# Projet d'agrandissement du lieu d'enfouissement technique de Mont-Laurier par la Régie intermunicipale des déchets de la Lièvre

Étape de recevabilité et de réponses aux questions du ministère

Deuxième série de questions et commentaires (Q2-1 à Q2-16)

Avril 2024

Figure 1 : Représentation de l'écoulement radial (adaptée du dessin 43955TT-ENV-SE01) (TetraTech, 2023)

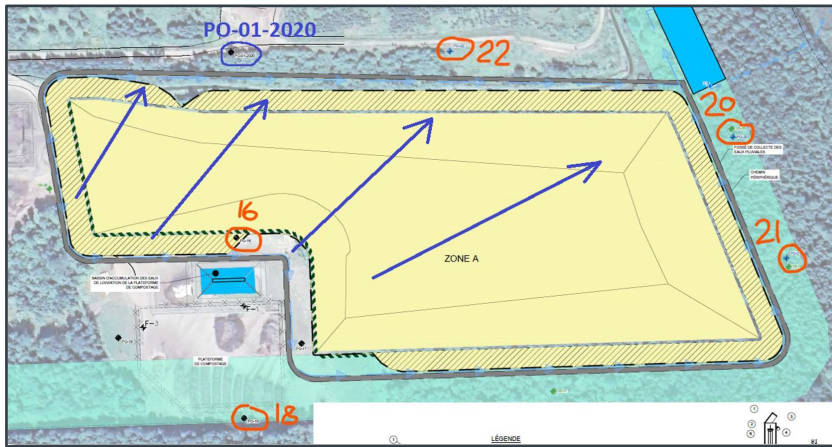
**QC2-1** La réponse à la QC-5 présente les puits d'observation proposés et figurant au dessin 43955TT-ENV-SE01. Leur répartition amont-aval considère la surface piézométrique déterminée à l'étude hydrogéologique de Groupe Alphard (2021) et reproduite ici à la figure 1. Leur nombre correspond au minimum requis par le *Règlement sur l'enfouissement et l'incinération de matières résiduelles* (REIMR) (chapitre Q-2, r. 19). Cependant, si l'on considère l'écoulement radial des eaux souterraines au pourtour du dôme piézométrique, la surveillance de la qualité des eaux souterraines traversant la partie nord-ouest de la bordure de la zone A ne serait pas assurée.

Le puits PO-01-2020 (voir figure 1 tirée de la deuxième série de questions) sera conservé pour le suivi de l'eau souterraine de l'agrandissement du LET de Mont-Laurier.

Figure 2 : Localisation des différents types de milieux se trouvant sur le site

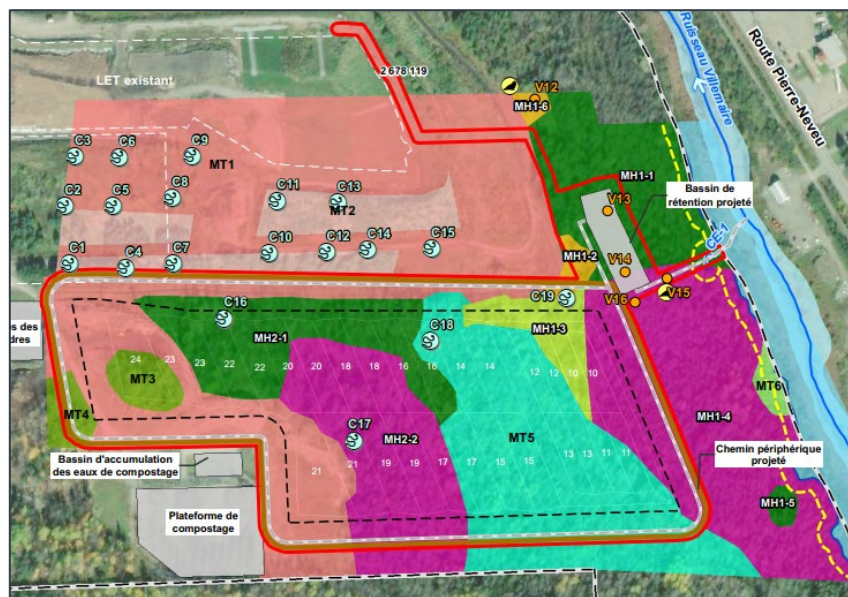
**QC2-10** À la réponse à la QC-47, pour le troglodyte à bec court, l'initiateur n'a pas pris en considération que cette espèce peut utiliser les prés humides plantés de carex et de buissons dispersés, les champs humides et parfois la bordure des tourbières. Ces habitats doivent être pris en compte pour la définition de mesures d'atténuation. La période prévue pour le déboisement pourrait aussi s'appliquer à la mise en place du site (décapage, terrassement, etc.) dans ces habitats. Une fois ces mesures déterminées, leur efficacité et d'éventuels ajustements pourront être analysés lors de l'analyse environnementale du projet.

Il est vrai que le troglodyte à bec court fréquente les prés humides plantés de carex et de buissons dispersés, les champs humides et parfois les bordures des tourbières. Il fait son nid dans les hautes herbes entre le début juin et la mi-juillet et élève ses petits jusqu'au début d'août. Dans les limites de l'emprise du projet, le site est majoritairement boisé et ne correspond pas à l'habitat du troglodyte à bec court. On note la présence d'un petit marais (MH1-2, voir figure 2 ci-dessous) à la limite nord-est du site. Ce dernier est composé principalement de quenouilles à feuilles étroites. On y retrouve, en faible proportion, de la sagittaire à larges feuilles, de l'aster ponceau et quelques aulnes rugueux et du framboisier rouge. Ce type de marais n'est pas le type d'habitat généralement recherché par le troglodyte à bec court.

Comme mentionné à la QC2-9, des mesures seront mises en place afin de protéger, entre autres, cette espèce. La végétation herbacée sera fauchée par débroussaillage à l'automne (octobre-novembre) avant la première neige. Ainsi, l'absence de végétation au printemps suivant ne permettra pas la construction de nid.
